- 改善箇所説明図 -

不具合事象

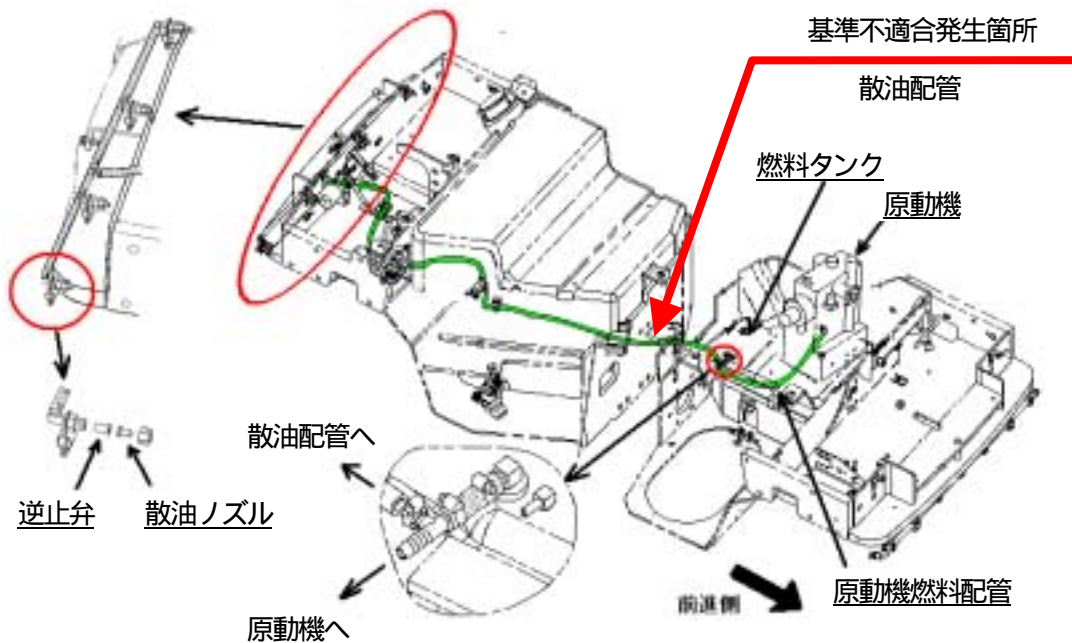
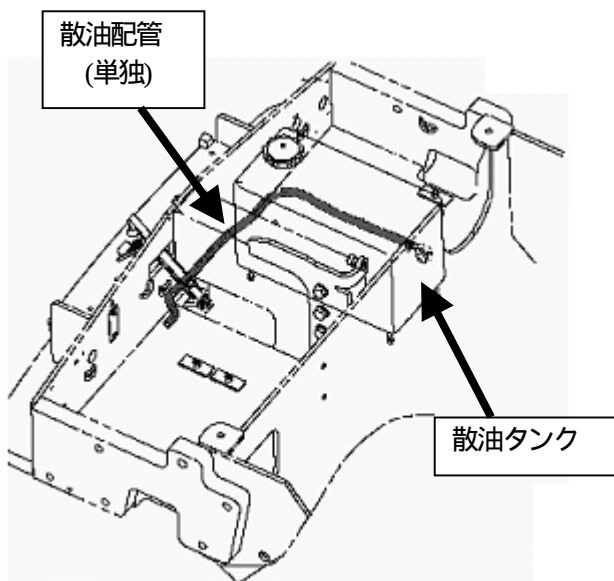
燃料配管の回路が不適切なため、散油配管の逆止弁の経年劣化及びゴミ噛み等によりシール性能が低下し、散油配管中にエアーを吸い込んだ場合、共用配管である原動機の燃料配管にエアーが混入し、最悪の場合、原動機が停止し再始動できなくなるおそれがある。

全車両、散油タンクを追加装着し、原動機燃料配管と散油配管を個別回路にする。

識別：対策済み車両には、散油タンクが追加される。
